NÁVRH NA ZMĚNU STAVBY

Stavba: **Rekonstrukce nosných konstrukcí kolejí ve vozovně Kobylisy**

Číslo stavby: **000045 00 16**

Stavební oddíl:	Úprava elektroinstalace	Číslo (pod) objektu:	401	Název:	Ukolejnění úsekových odpojovačů a propojení kolejnic točny
Popis změny: Na základě nalezeného skutečného stavu ukolejnění úsekových odpojovačů - popsáno ve zdůvodnění změny je vypracována prováděcí projektové dokumentace "Obnova ukolejnění úsekových odpojovačů u vjezdu lodě I až IV, propojení kolejnic točny" z 08/2016 (označení přílohy 401-8) včetně technické zprávy - dodatek (označení přílohy 401-1a) včetně výkazu výměr - Příloha č. 2. Popis prací: Dle této dokumentace je nutná obnova ukolejnění úsekových odpojovačů u vjezdu lodě I až IV, propojení kolejnic točny. K pospojení bude využito ochranného kabelu 1-YY-1x120mm ² a 1-YY-1x240 mm ² včetně ukolejňovacího šroubu s kabelovým okem. Ve všech případech bude propojovací kabel zatažen v ochranné trubce /založené do vodorovné betonové podlahy, ve šterku v prostoru vrat, v dobetonávce obvodového vence točny a volně uložené/. V případě volného uložení bude kabelová chránička fixována k betonové konstrukci pomocí kabelových přichytek. K pos

TECHNICKÁ ZPRÁVA-DODATEK

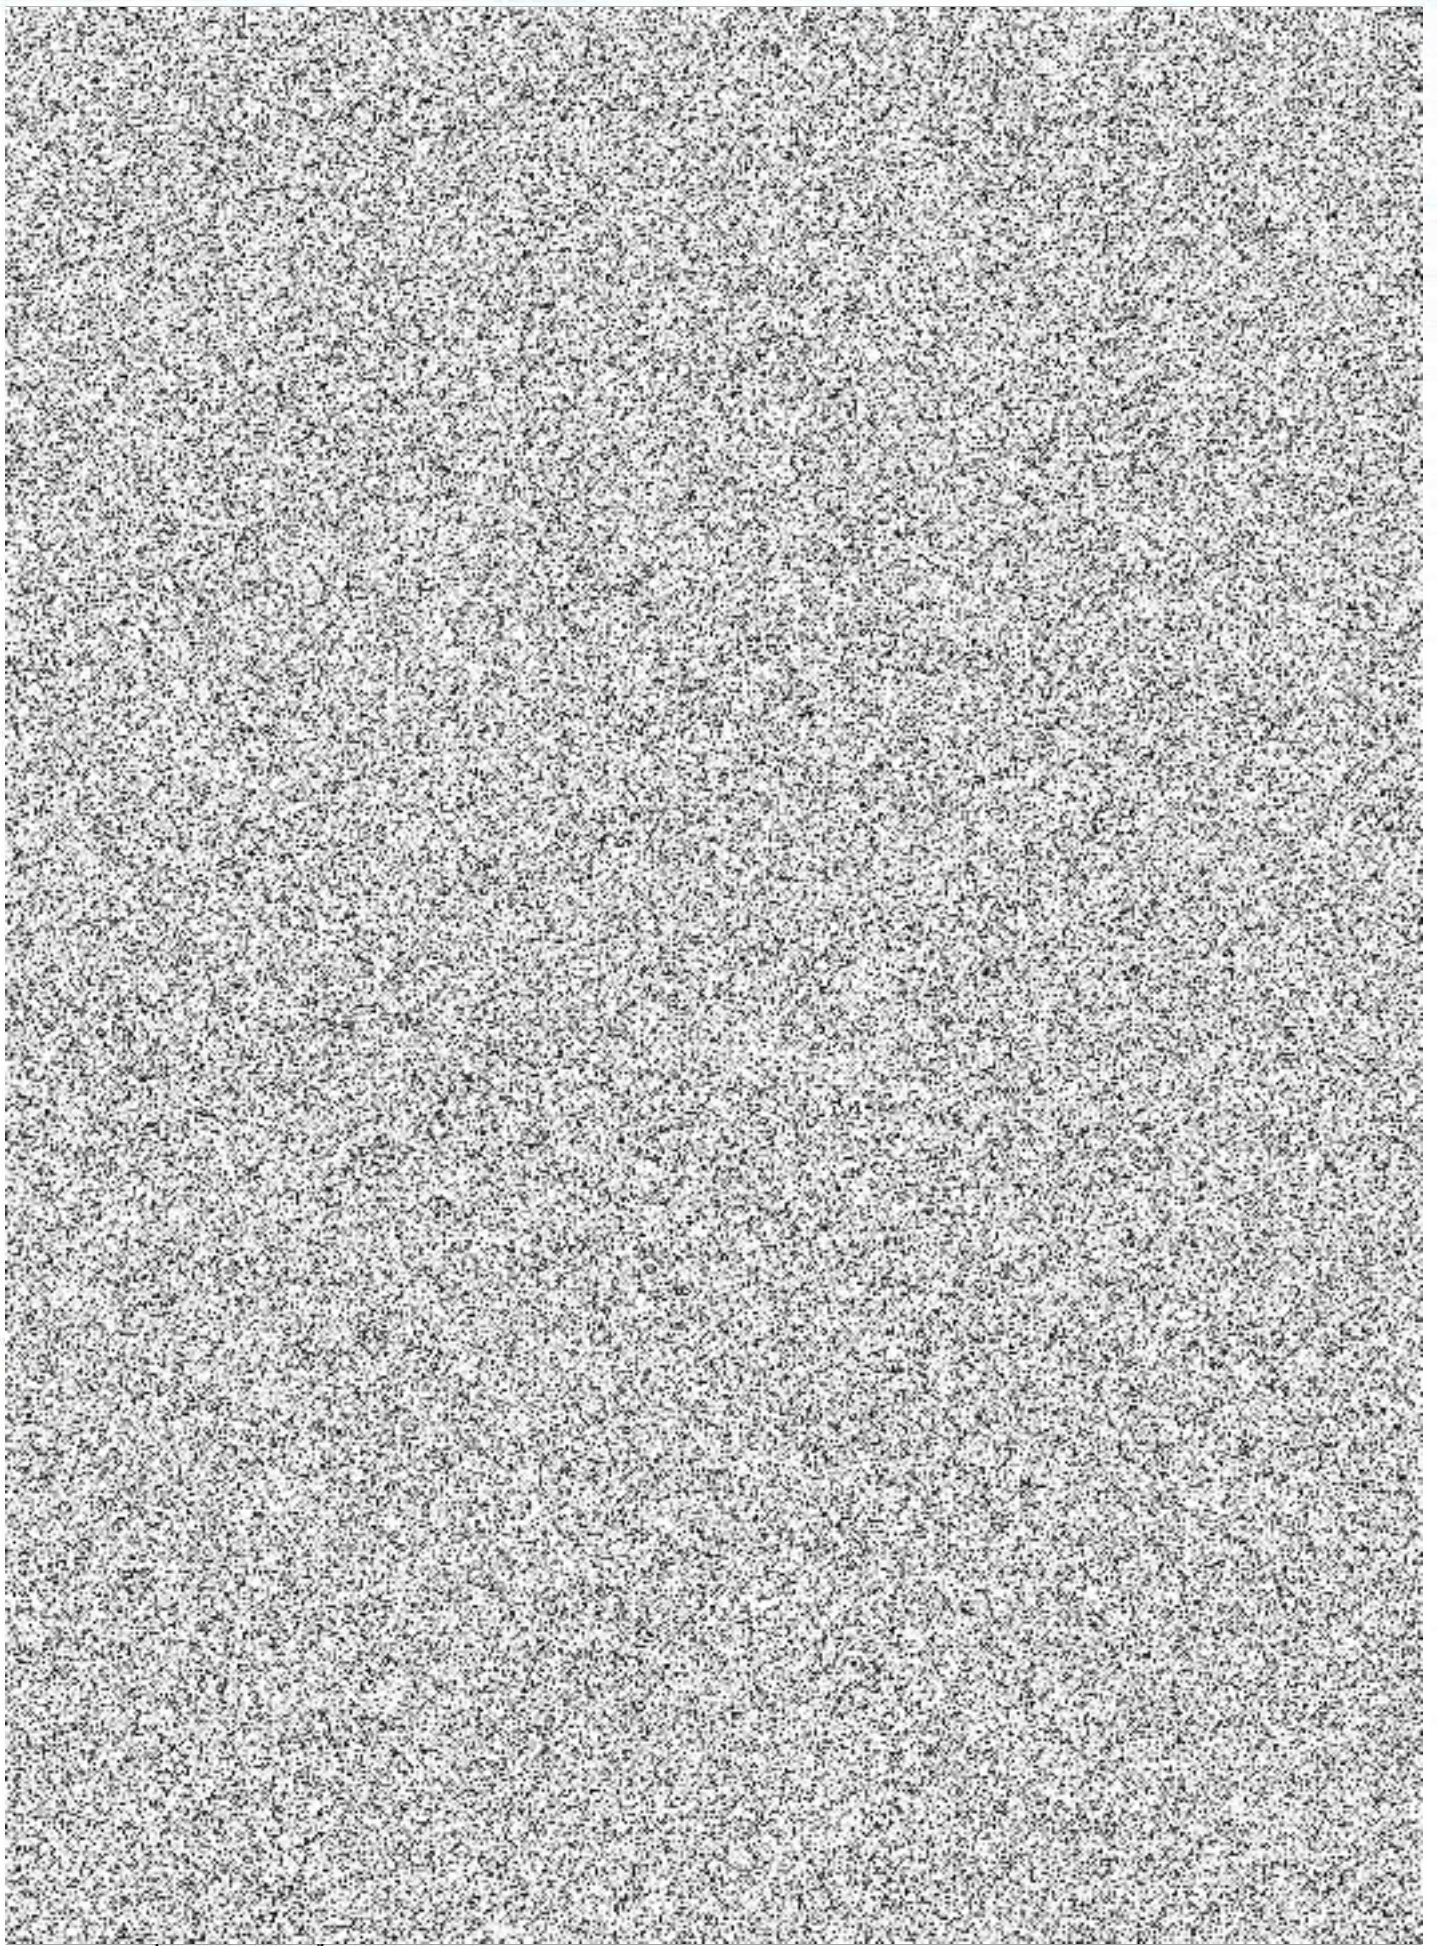
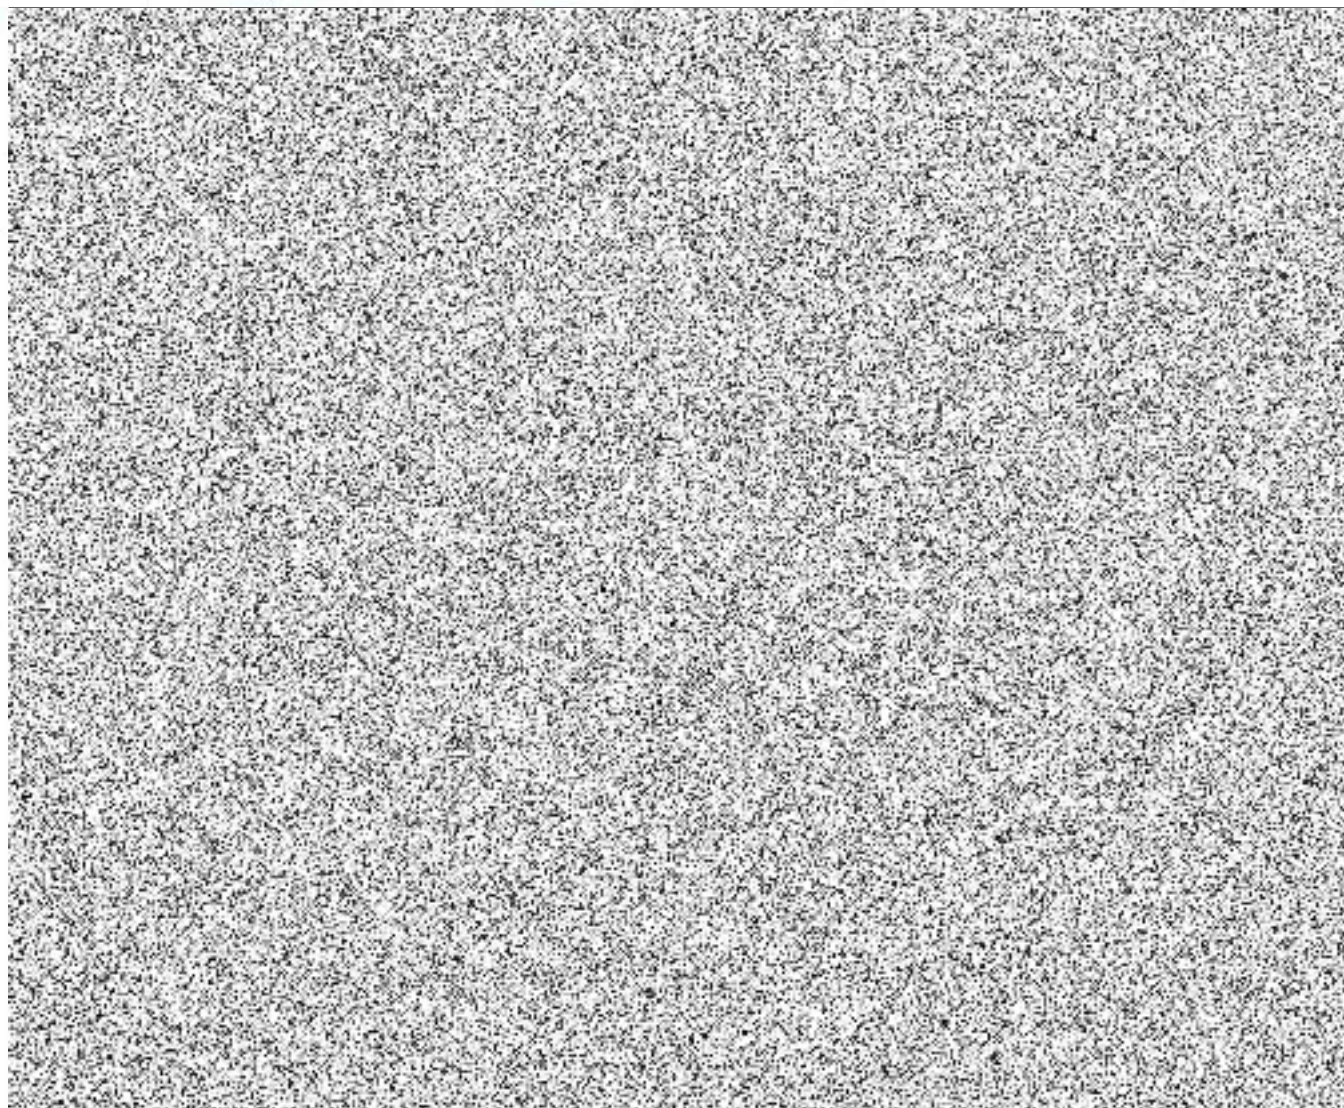
Zdůvodnění změny: V průběhu stavby byla při odkrytí kolejového svršku, resp. odstraněné betonové desky ve vjezdových vratech lodi I až IV zjištěna nereálnost zachování stávajících kabelů s ochranou trubkou k ukolejnění úsekových odpojovačů určených k připojení k nové přilehlé kolejnici. Z tohoto důvodu musí dojít k výměně jak ochranné trubky, tak i vlastního kabelu v úseku mezi skříňkou pro ukolejnění umístěnou na sloupu nebo zdi vedle táhla ručního ovládání úsekového odpojovače troleje v lodi I až IV v prostoru za vjezdovými vraty a připojením na blízkou kolejnici po její výměně. Dále se konstatuje, že úpravou koleje č. 1 bude obdobně dotčeno i její kabelové propojení na sousední objízdnu kolej. Toto propojení mezi kolejnicemi musí být ve stejném rozsahu obnoveno. Z výše popsaných skutečností vyplývá, že tato změna je nepředvídatelná a že práce vyplývající z toho návrhu změny stavby jsou neoddelitelné. Ocenění návrhu změny stavby je v příloze č. 1. Fotodokumentace je v příloze č. 3.
